BAULEITPLANUNG DER UNIVERSITÄTSSTADT GIESSEN hier: Bebauungsplan GI 03/09 " Am alten Flughafen I" Abwägung

der Anregungen, die im Rahmen der frühzeitige Beteiligung gem. § 3 Abs. 1 BauGB, der Offenlage gem. § 3 Abs. 2 BauGB sowie in der Beteiligung der Behörden und sonstiger Träger öffentlicher Belange gem. § 4 Abs. 1 u. 2 BauGB vorgebracht wurden.

Stellungnahme von: Amt für Umwelt und Natur

vom: 29.03.2017

Ausschnitt Plankarte B-Plan

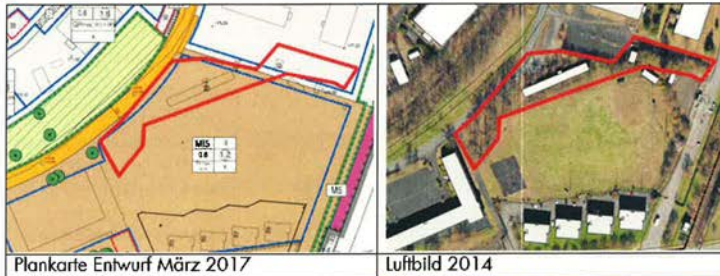
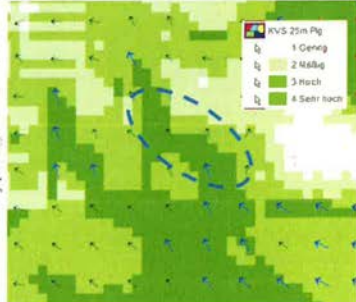
I. **Zur Plankarte und zum Umweltbericht (Stand Januar 2017) 2.1.5 Baumerhalt**
Der Vorschlag aus naturschutzfachlicher Sicht „Erhalt des vorhandenen „Alt“ Grünbestandes“ kann aus bioklimatischer Sicht ebenfalls unterstützt werden:
Der Erhalt trägt zur wesentlichen Verbesserung der grünen Netzstruktur und damit Durchlüftung (blauer Pfeil) der belasteten Siedlungsstruktur mit Nutzung der vorhandener Frisch- und Kaltluft (siehe Detailkarte Kaltluftvolumenstrom – GEO-NET 2014) bei.

Der Anregung zur Aufnahme einer Festsetzung zum Erhalt der Baumgruppen wird nicht entsprochen.

Zugunsten eines optimierten Straßenausbaus sowie einer flexiblen und wirtschaftlich optimierten baulichen Nachverdichtung des Mischgebietes wurde auf den Erhalt der Baumgruppe verzichtet.

Die Baumgruppe wurde aufgrund der Nutzung durch die Hessische Erstaufnahmeeinrichtung (HEAE) schon erheblich ausgelichtet. Ein Ortstermin mit der Unteren Naturschutzbehörde auf dem Gelände der HEAE führte zur der Erkenntnis, dass der Erhalt des Restbaumbestandes bis zur Aufgabe der HEAE vertraglich mit dem Eigentümer geregelt werden soll. Im Zuge der Nachnutzung des Mischgebietes soll dann über den Erhalt neu entschieden werden.

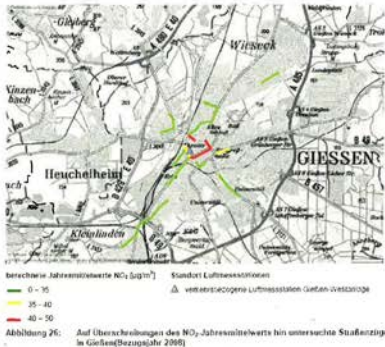
Auf S. 50 wird ab dem 2. Absatz auf die Lufthygienische Situation eingegangen. Wir empfehlen zur Klarstellung den Absatz mit der Überschrift „Lufthygiene“ zu versehen. Die Verbindung Jahresmittelwertüberschreitung NO₂ und Luftschadstoffbelastung im Plangebiet durch die Nähe zur Autobahn ist fachlich nicht korrekt.

Der Anregung zur Aufnahme des Kapitels „Lufthygiene“ im Umweltbericht wird entsprochen.

Auch der Luftreinhalteplan von 2011 mit Bewertung der Jahresmittelwerte und damit Betrachtung der Grenzwerteinhalten von Luftschadstoffen, zeigt für den Planbereich bisher der derzeitigen Verkehrsbelastung keine zu erwartenden Überschreitungen.

Zur Plankarte

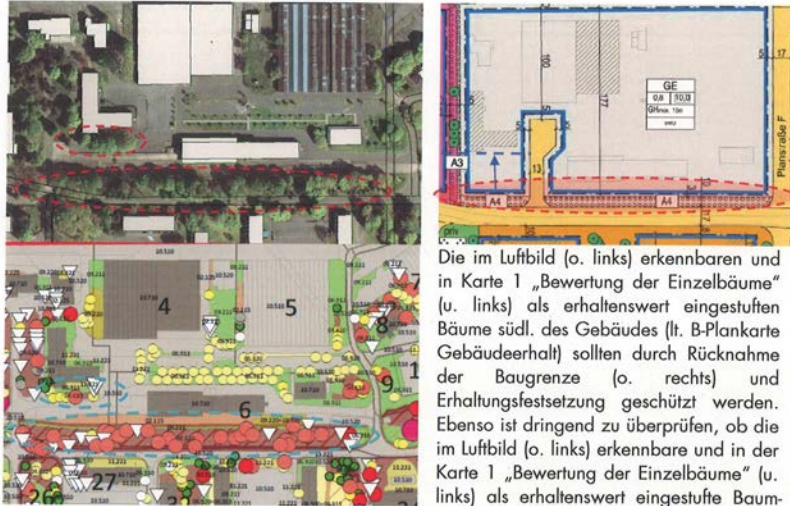
Die im Luftbild (o. links) erkennbaren und in Karte 1 „Bewertung der Einzelbäume“ (u. links) als erhaltenswert eingestuft Bäume südl. des Gebäudes (lt. B-Plankarte Gebäudeerhalt) sollten durch Rücknahme der Baugrenze (o. rechts) und Erhaltungsfestsetzung geschützt werden. Ebenso ist dringend zu überprüfen, ob die im Luftbild (o. links) erkennbare und in der Karte 1 „Bewertung der Einzelbäume“ (u. links) als erhaltenswert eingestufte Baumreihe durch Anpassung des Straßenverlaufs oder der Baugrenze erhalten werden kann.

Der Anregung zur Aufnahme einer Festsetzung zum Erhalt des Gehölzstreifens entlang der Planstraße A Stolzenmorgen sowie der Gehölzgruppe innerhalb des Gewerbegebietes GE4 wird nicht entsprochen.

Stellungnahme Entwurf B-Plan GI 03/09 (Anlage 2)

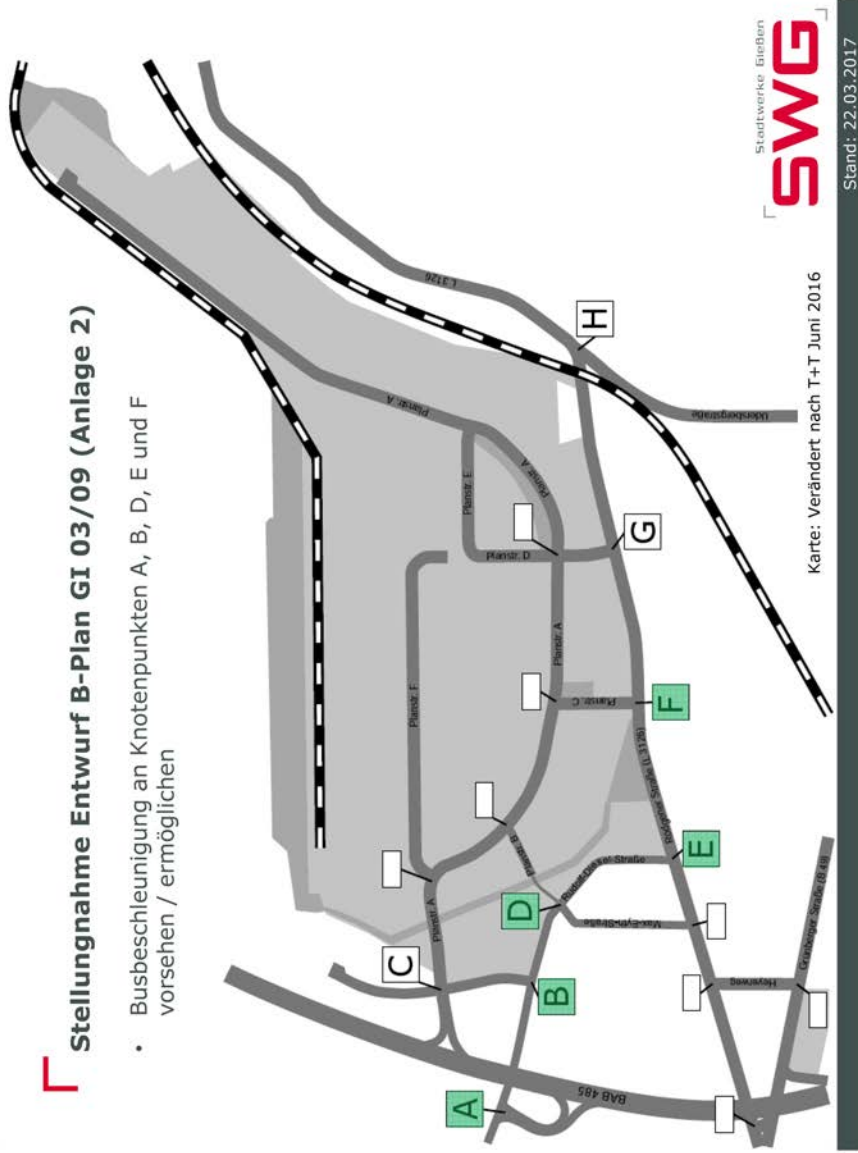
- Busbeschleunigung an Knotenpunkten A, B, D, E und F vorsehen / ermöglichen
